סיכום מבדק שנתי-מבדקי בטיחות מנהל חינוך

סמל המוסד-613703
סוג המוסד-בית ספר
שם המוסד-בית ספר חופית
כתובת המוסד-הרי גולן 4
טלפון המוסד-088640650
פרטי המנהל/ת-מורן בן יהודה
תאריך המבדק-א' 19/2/2023
? האם נמצאו ליקויים עם קדימות 0-לא
המבנה מאושר לשימוש-כן
פרטי הבודק-אדם דור

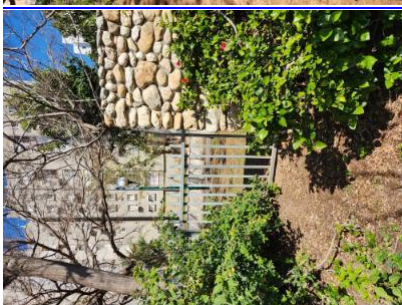
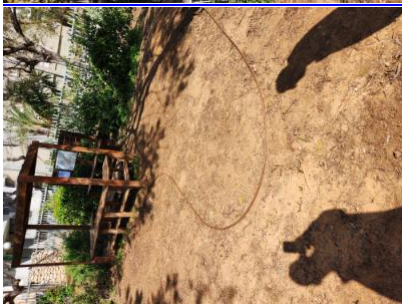
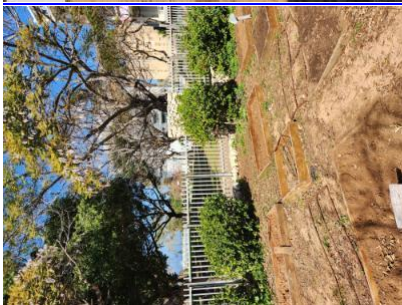
גדר לא יציבה בחצרות המוסד. 2. הפרשי גבהים בחצרות מוסד החינוך. 3. צינורות השקיה ישנים/ לא מקובעים בחצרות המוסד. 4. 1. - - - החצר תהיה נקייה ממפגעי בטיחות קבועים או זמניים, ללא בליטות או שקעים, ולא 1-חצרות מוסד החינוך-ארגזי שתילה ישנים בחצרות המוסד ללא הגנה, מעקות או שילוט. סכנת פציעה חלקים בולטים יהיו עם הגנה עליהם 3.1-20/2/2023 22: 12-תשתיות. יישארו בה מכשולים או פסולת מכל סוג .

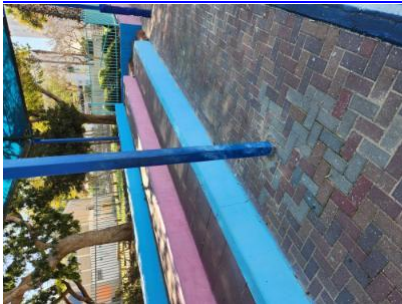
1-חצרות מוסד החינוך-הגדר ההיקפית נמוכה מהנחיות המשרד. הגדר בגובה 1.5 מטר בלבד במספר מוקדים. סכנת טיפוס ונפילה. - - - 3.26-20/2/2023 22: 18-גדר-הגדר תתנשא לגובה של 2 מ' לפחות מעל פני הקרקע משני צידי הגדר, הגובה יימדד מעל לנקודת מדרג רגל
